**Potenziamento Pescara - Chieti
Raddoppio della Tratta PM307**

Richiesta di integrazioni/chiarimenti del
Comitato Speciale
Consiglio Superiore lavori Pubblici

Registro ufficiale n. 0009414 del 28/07/2023

Figura 1. Stralcio del profilo geologico tra le pk 8+400 e pk 8+750 (A) IA4S 02 D69 N5GE0001001C, consegna al CS CSLLP a giugno 2023; Stralcio del profilo geologico (B) IA4S 02 D69 N5GE0001001D, consegna al CS CSLLP a settembre 2023 con aggiunta del profilo in scala verticale non deformata.

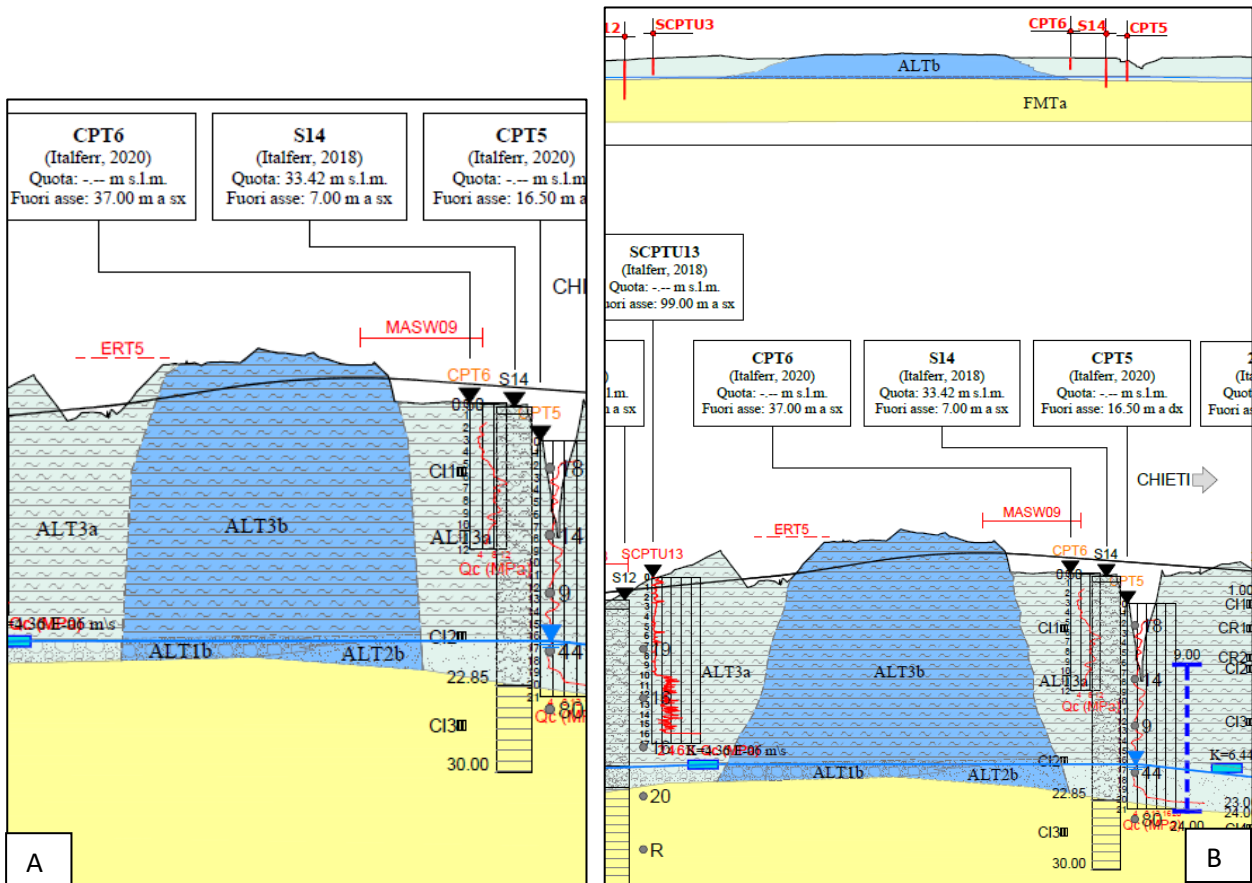
1. Produrre un profilo in scala opportuna in modo da meglio circostanziare i rapporti tra i sub sistemi di Vallemare e Chieti.

2. Rivedere i disegni relativi al profilo geologico in particolare rivisitando i rapporti e le geometrie dei contatti tra i sub-sistemi già illustrati nella cartografia geologica e nelle sezioni

Si è prodotto un profilo geologico in scala verticale non esagerata, al fine di meglio visualizzare i rapporti tra i subsintemi sopra citati (Figura 1).

Per ottemperare all'osservazione sopra riportata si è pertanto proceduto alla revisione dei rapporti e delle geometrie dei contatti tra i subsistemi di Vallemare e Chieti e contestuale realizzazione di un profilo in scala verticale non esagerata, al fine di meglio visualizzare i rapporti tra i subsistemi sopra citati. Si precisa, inoltre, che si è proceduto alla riemissione dell'intero profilo di progetto dei lotti 1 e 2 inserendo, per il solo lotto 1, il graficismo delle prove penetrometriche che nella precedente emissione non risultava visualizzabile.
